安徽胜达化工科技有限公司
年产 6 万吨硝基水溶肥项目
安全设施竣工验收评价报告

修改说明

安徽胜达化工科技有限公司 年产6万吨硝基水溶肥项目安全设施竣工验收专家意见

表8.1-1 存在问题与改进建议表

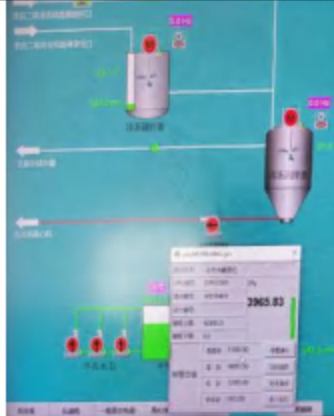
序号	存在问题及安全隐患	检查依据	整改措施与建议
1	二氧化氮检测器安装高度约 1.2m，应距地坪（或楼地板）0.3~0.6m。	GB/T 50493-2019 第 6.1.2 条	二氧化氮检测器安装应距地坪（或楼地板）0.3~0.6m。
2	电缆桥架间连接板的两端未进行跨接。	GB 50303-2015 第 11.2 条	金属电缆桥架及其支架全长应不少于 2 处与接地（PE）或接零（PEN）干线相连接。
3	厂区道路有车辆通行的管道支架未设置防撞柱或涂刷警戒色。	GB/T 12801-2008 第 6.8.1 条	涂刷黄黑相间或红白相间的警戒色。
4	硝酸储罐报警联锁值与设计专篇不一致。	SH/T 3007-2014 第 5.4.2 条	核实硝酸储罐报警联锁值，确保现场与控制室、设计专篇保持一致。
5	罐区沿地面管道未设置跨越桥。	GB 50316-2000 （2008 版） 第 8.1.10 条	沿地面敷设的管道，不可避免穿越人行通道时，应备有跨越桥。
6	储罐装卸区管道无介流向标志。	GB 7231-2003 第 5.2、6.1 条	工业管道内物质的流向用箭头表示。
